Gemeinde Großefehn

50. Änderung des Flächennutzungsplanes „Feuerwehr und Mischgebietsfläche am Post- weg“

Berücksichtigung der Stellungnahmen

**aus der frühzeitigen Unterrichtung der Öffentlichkeit sowie
der frühzeitigen Beteiligung der Behörden und sonstigen
Träger öffentlicher Belange gemäß
§ 3 Abs. 1 und § 4 Abs. 1 BauGB**

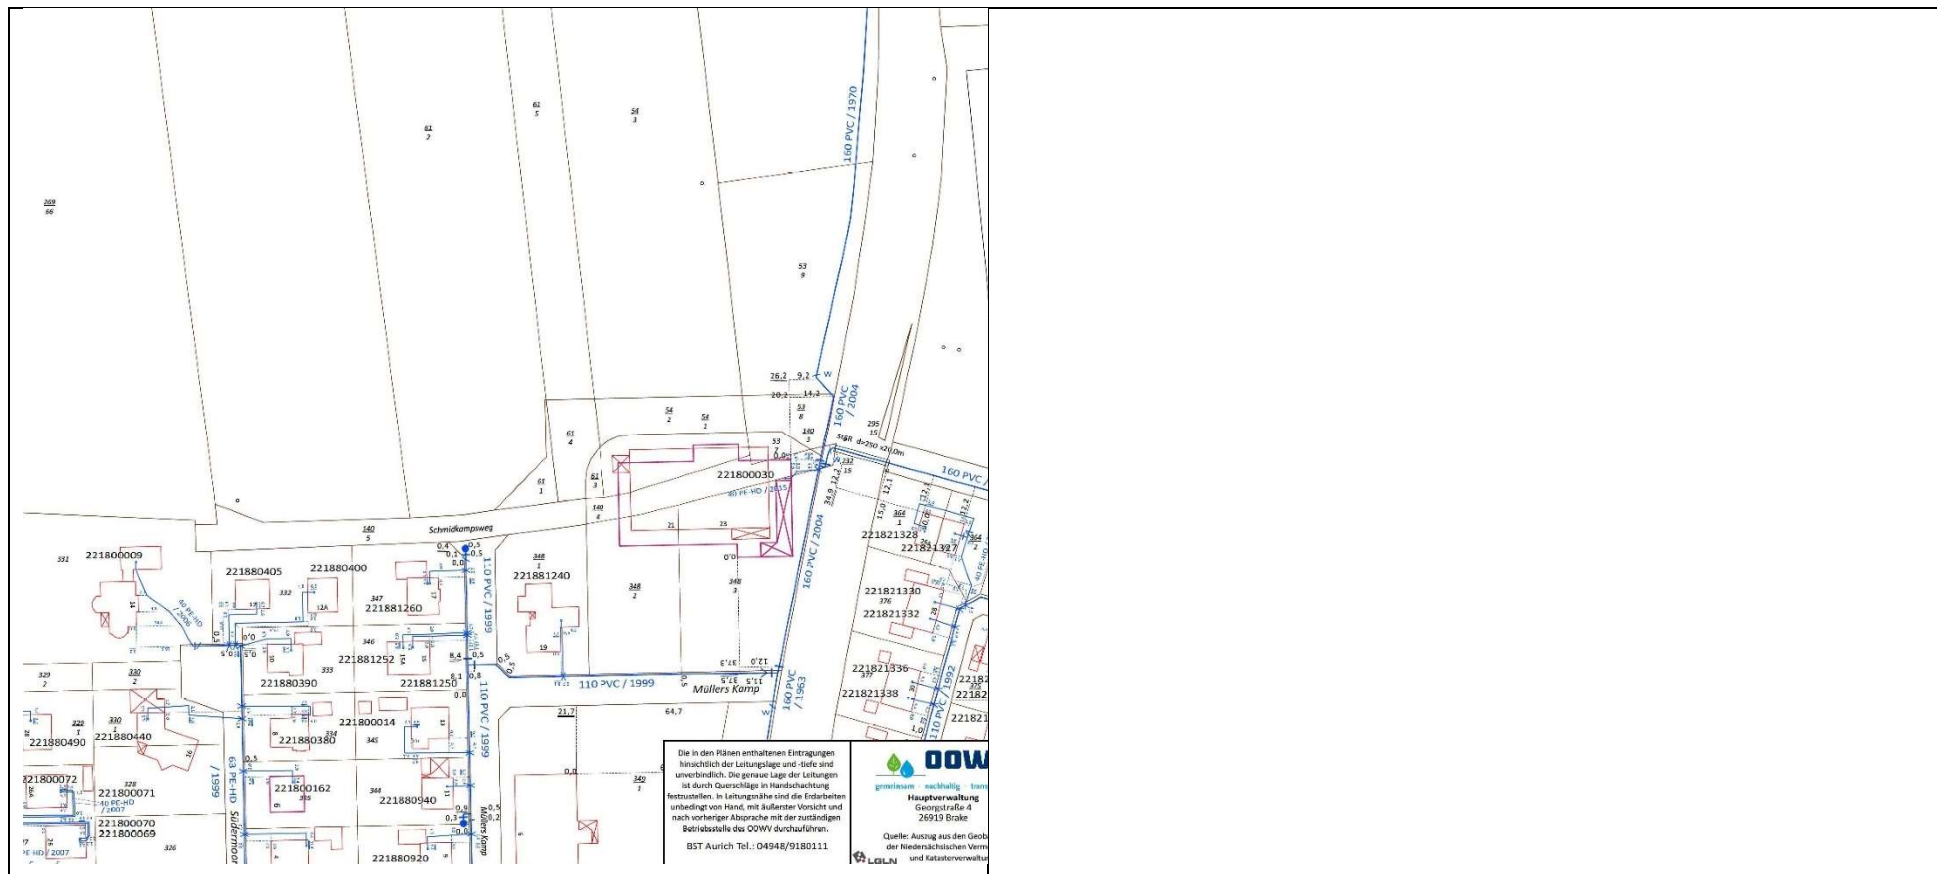
7. Oldenburgisch-Ostfriesischer Wasserverband (OOWV)	21.10.2021
<p>7.1. Im Bereich des Bebauungsgebietes befindet sich eine Versorgungsleitung DN 160 PVC des OOWV. Diese darf weder durch Hochbauten noch durch eine geschlossene Fahrbahndecke, außer in Kreuzungsbereichen, überbaut werden. Bei der Erstellung von Bauwerken sind gemäß DVGW Arbeitsblatt W 400-1 Sicherheitsabstände zu den Versorgungsleitungen einzuhalten. Außerdem weisen wir darauf hin, dass die Versorgungsleitungen nicht mit Bäumen überpflanzt werden dürfen. Um für die Zukunft sicherzustellen, dass eine Überbauung der Leitungen nicht stattfinden kann, werden Sie gebeten, ggf. für die betroffenen Leitungen ein Geh-, Fahr- und Leitungsrecht einzutragen.</p>	<p>Der Hinweis betrifft die verbindliche Bauleitplanung und wird im Zuge dessen beachtet.</p>
<p>7.2. Das ausgewiesene Planungsgebiet muss durch die bereits vorhandene Versorgungsleitung als voll erschlossen angesehen werden. Sollte eine Rohrnetzerweiterung notwendig sein, werden wir</p>	<p>Der Hinweis betrifft die verbindliche Bauleitplanung und wird im Zuge dessen beachtet.</p>
